建設工事における 発注機関に対する指導・要請事例集

厚生労働省労働基準局
建設安全対策室

I 労働災害を契機にして発注者への指導等を行った事例

梯子の建地部分における隙間

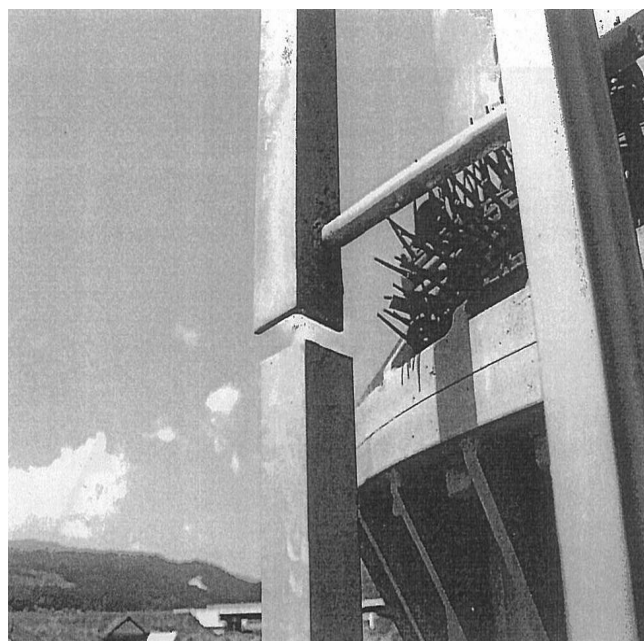
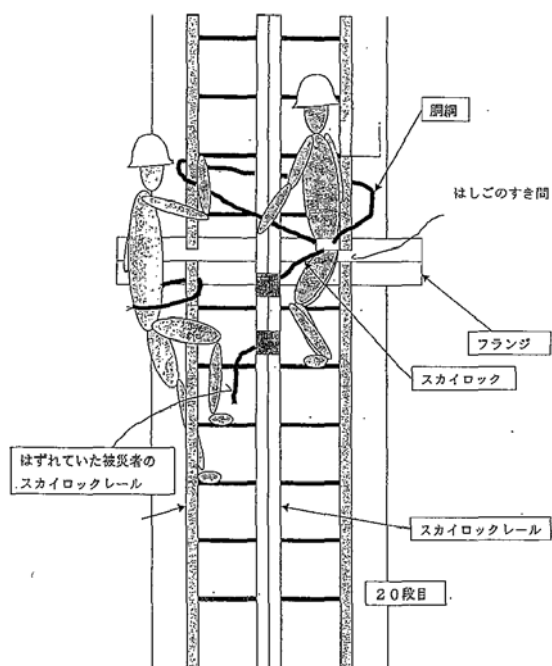
胴綱を含む安全帯を取り付ける箇所の状況を確認しておらず、かつ、高所作業中にスカイロックを外していたこと。

本件については、事業者の法令違反は認められなかったが、高所作業時における安全帯の2本掛けや、スカイロック使用上の注意点等について再発防止の指導を行った。また、墜落の原因として、鉄塔に設置される梯子の建地部分に、約 1.7 cmの隙間の存在が認められたため、発注者であり鉄塔の管理者であるH株式会社の代表者に対して、建地を連結する等の胴綱の外れ止め防止措置を講じるよう、次のとおり要請を行った。

H無線基地局鉄柱上において、労働者がカラスの巣の撤去等作業中に地上から高さ約10mのはしご道から墜落して死亡する事故が発生したが、当該鉄柱に設置されているはしご道の継ぎ目部分に1.7cmの隙間があり、被災者が使用していた胴綱がその隙間から外れたことにより被災したものと推定される。

カラスは鉄柱のフランジ部分とはしご道との境に営巣する可能性が高く、今後も同様の作業が行われるものと考えられるが、鉄柱に備え付けられたスカイロックレールにスカイロックを掛けることによる作業では作業範囲が限定され、はしご道に胴綱のみを回し掛けしての作業が行われることも予想される。

このため、再発防止の観点からはしご道における継ぎ目の隙間については、はしご道の建地を連結させるなどの労働者の胴綱が外れることのないような措置（以下「胴綱の外れ止め防止措置」という。）を講ずるとともに、併せて、同種の鉄柱に設置されたはしご道についても同様の隙間がある場合には、胴綱の外れ止め防止措置を講じていただくよう要請する。

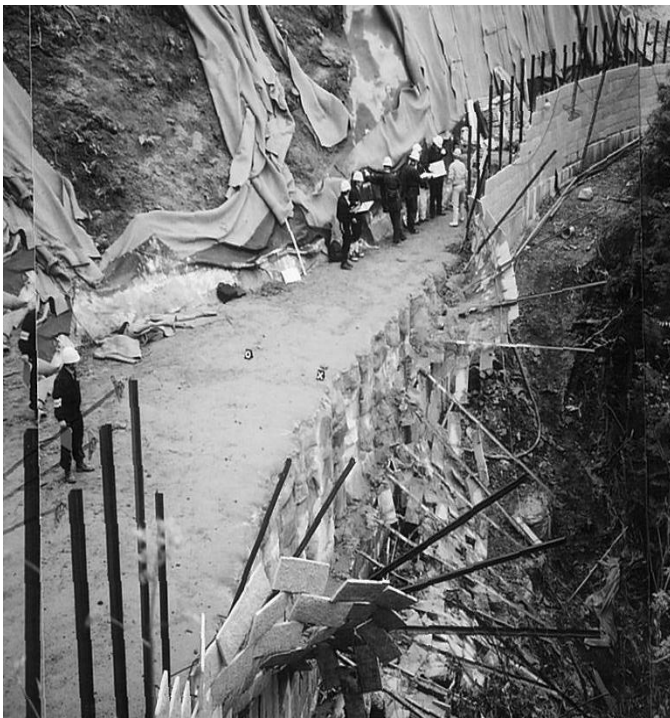
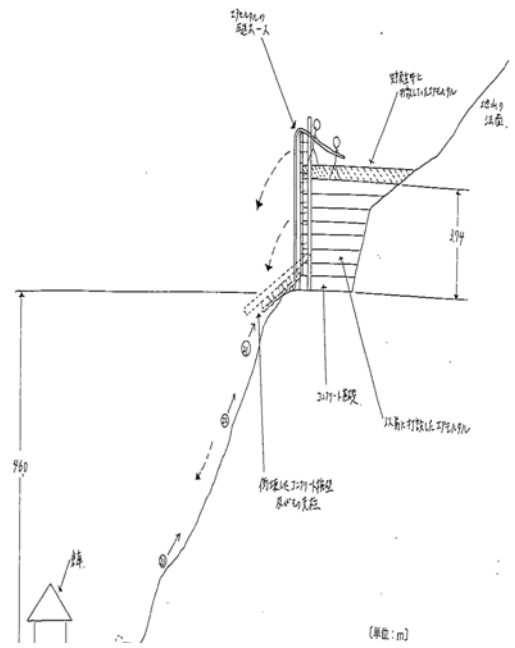
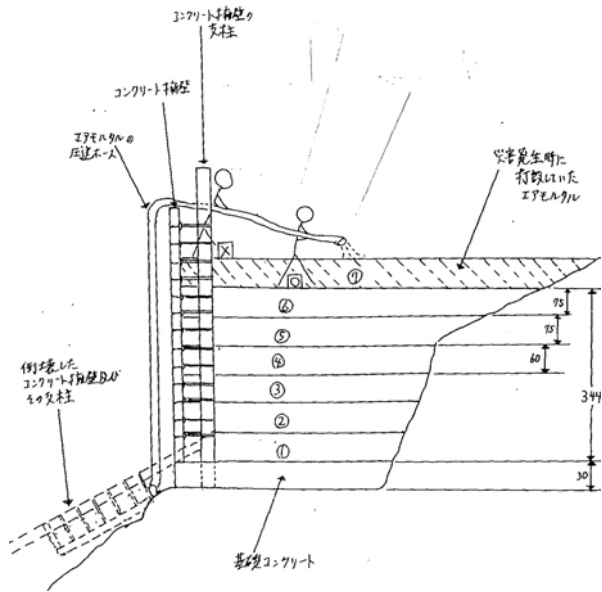
- ア) 型わくとなる擁壁を支えていた支柱が根本付近から折れ曲がり擁壁が倒壊した事。特に支柱のアンクル材が折れ曲がっていたが、その要因としては、鉄筋等に作業員の体重や打設用のホースが掛けられたことで、想定外の外力が支柱にかかったことや、悪天候が続いていたことによるエアモルタルの固化不足等があげられる。
- イ) 擁壁組立時やエアモルタル打設時の作業方法が明確化されておらず、現場作業員の目視や判断によって行われていたこと。
- ウ) 事前の擁壁の強度計算において、施工方法によって生じる外力（作業員の体重等）や支柱支持部に生じる応力集中についての検討がされていなかったこと。

泡混合軽量土を用いた軽量盛土工法の設計・施工指針」※に基づいた強度検討だけでなく、実際の施工方法により生ずる外力の影響等を考慮した作業計画（従事労働者の作業方法等を踏まえたもの）を樹立する必要がある。また、発注者においては、地質等の事前調査不足のため、当初発注の通常盛土による施工からの変更が余儀なくされ、結果的には、一部の専門工事業者しか前記指針を理解していない状況での施工となったものであり、特殊工法から生ずる危険性を考慮し、工法変更に当たっては、安全管理や品質管理のための条件を付した上で実行することが求められるものと判断された。

気泡混合軽量土の打設作業に関し、下記の施工条件を明示するとともに、必要な指導を実施すること。

- ①コンポジット擁壁に係る型枠支柱鋼材の形状及び強度
- ②1層の打設厚さ（各層毎の上限値）
- ③次層打設前における既打設層の初期強度（下限値）
- ④湿潤密度（生比重）
- ⑤空気量
- ⑥フロー値
- ⑦圧縮強度

イ) 気泡混合軽量土の品質管理のため行われる上記(3)から(7)の試験等の実施時期及び回数等の設定

ウ) 打設作業を中止すべき基準の設定（気候条件や上記1(3)から(7)の試験結果等）

エ) 作業員や設備等の自重が支柱の強度や擁壁・支柱付近の気泡混合軽量土の固化に及ぼす影響

オ) 支柱に想定外の荷重をかけないための施工方法（1層毎の打設厚さ、作業員の配置方法など）
